株式会社ミクニ製 「暖房用燃焼式ヒータ」に関わる自主改善の実施について

株式会社ミクニより販売した「暖房用燃焼式ヒータ」において、火災が発生するおそれがあることが判明したため、下記のとおり自主改善を実施する旨の報告がありました。

改善箇所説明図

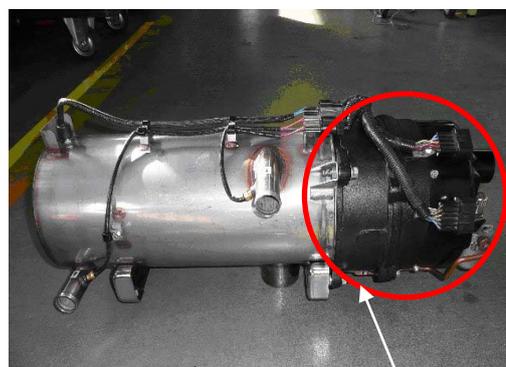
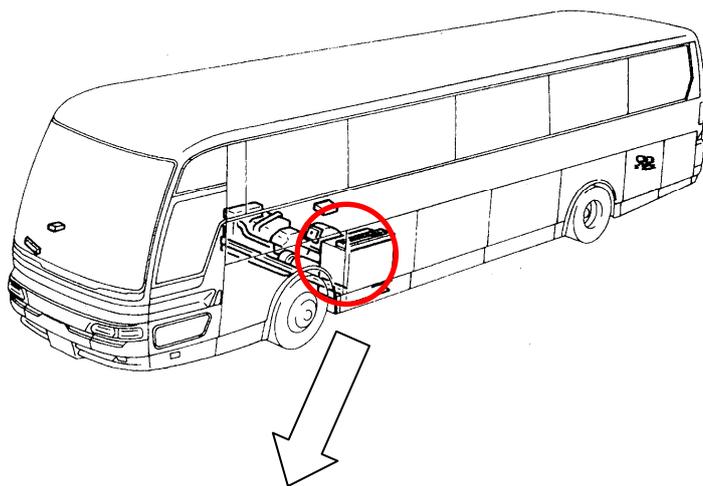
基準不適合発生箇所

大型観光バスの車室内暖房用燃烧式ヒータにおいて、バーナヘッド（燃烧機）の燃料ポンプの構造が不適切なものがある。そのため、そのままの状態で使用を続けると、燃料ポンプから燃料が漏れ、最悪の場合、漏れた燃料がヒータの熱により発火するおそれがある。

改善措置の内容

全車両を点検し、不具合品が装着されている場合には、対策品の燃料ポンプに交換する。

識別：改善実施暖房装置には、改善実施済みであることが認識できるネームプレートをバーナヘッド前方のカバー面（既存ネームプレート位置）に貼付する。
